RA4M2 MCU グループ用評価キット EK-RA4M2 v1
Errata

Renesas RA ファミリ
RA4 シリーズ

本 Errata は、RA4M2 MCU グループ EK-RA4M2 v1 評価キットの問題と対策、および関連情報の説明です。本評価キットの仕様の詳細については、EK-RA4M2 v1 ユーザーズマニュアルを参照してください。

図 1 USB FS シリーズ抵抗 R21、R22

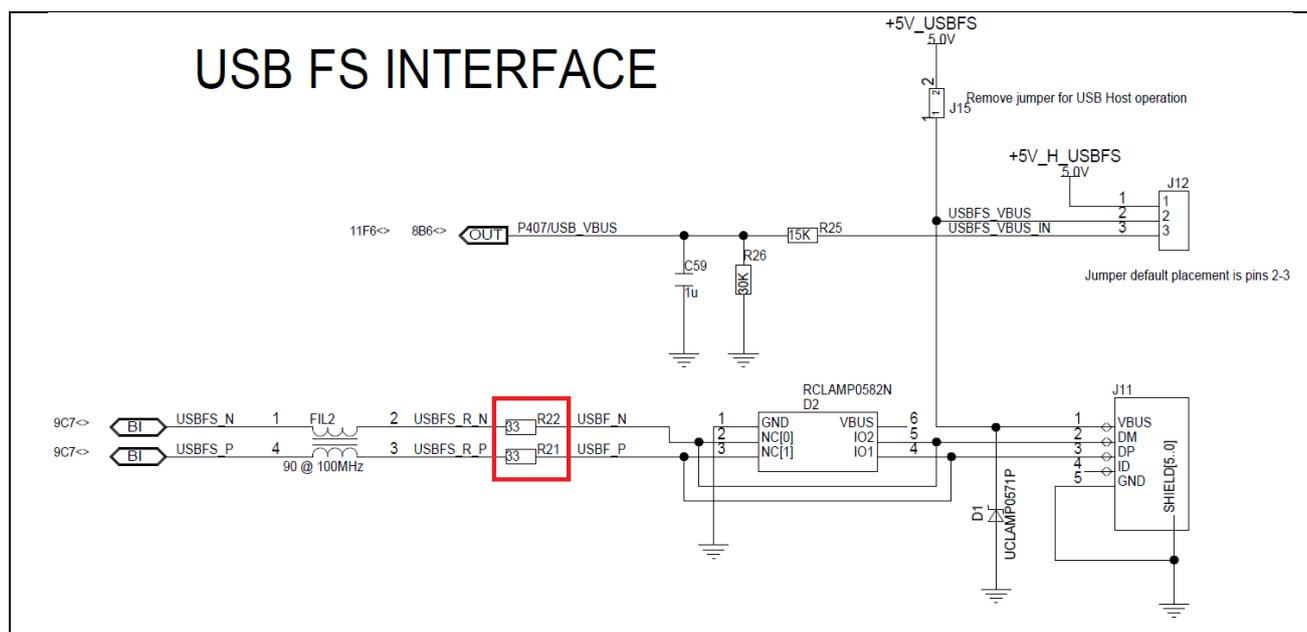
RA4M2 グループユーザーズマニュアルハードウェア編 Rev.1.10「26.3.1.4 USB 2.0 フルスピードモジュール (USB FS) 外部接続回路例」によると USB 差動ラインのシリーズ抵抗値は 27Ω ですが、影響のあるキットにおいては 33Ω の抵抗 (R21、R22) が実装されています。また、図 1 に示す通り EK-RA4M2 v1 回路図も誤った抵抗値になっています。

本キットでは 33Ω の動作を確認しておりますので、 27Ω の抵抗に付け替える必要はありません。ただし、お客様の設計においては、USB モジュールの特性を満たすため、必ず 27Ω の抵抗を USB 差動ラインに挿入するようお願いいたします。

ボードの改修により、 27Ω に修正されています。回路図も更新して修正した値を記載しています。
